Service Bulletin

Sèche-linge à Condensation.

Châssis : ZEPHYR - modèles concernés AZA et AZB

SUJET : Nouvel élément chauffant

Carter élément chauffant

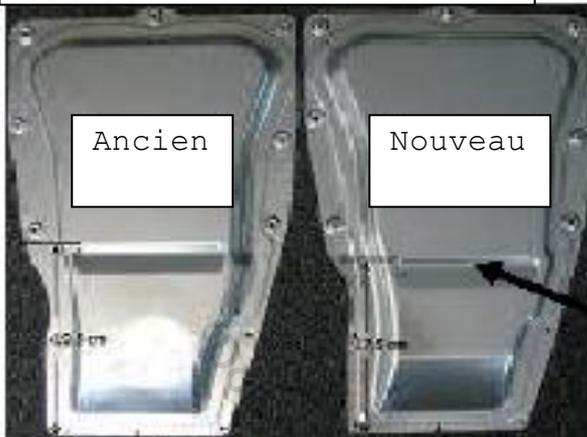
Depuis la semaine de production 37/2011, un nouvel élément chauffant est monté sur tous les sèche-linge Zephyr. Le panneau arrière et le carter de l'élément chauffant sont modifiés.

L'ancien élément chauffant était fixé avec une vis sur l'ancien panneau arrière.

Le nouvelle élément chauffant est fixé grâce à l'embossage du panneau arrière et du carter de l'élément chauffant.

Embossage pour fixer
la résistance

En cas d'un remplacement de l'élément chauffant sur un sèche-linge de production avant sem 37, vous devez :

- Changer l'élément chauffant
- Refixer l'ancien carter de l'élément chauffant (l'embossage sur le carter va plaquer l'élément chauffant sur le panneau arrière donc plus besoin de vis pour fixer l'élément chauffant)

En cas d'un remplacement du carter de l'élément chauffant sur un sèche-linge de production avant sem 37, vous devez :

- Juste changer le carter car l'élément chauffant reste fixé à l'aide d'une vis sur le panneau arrière
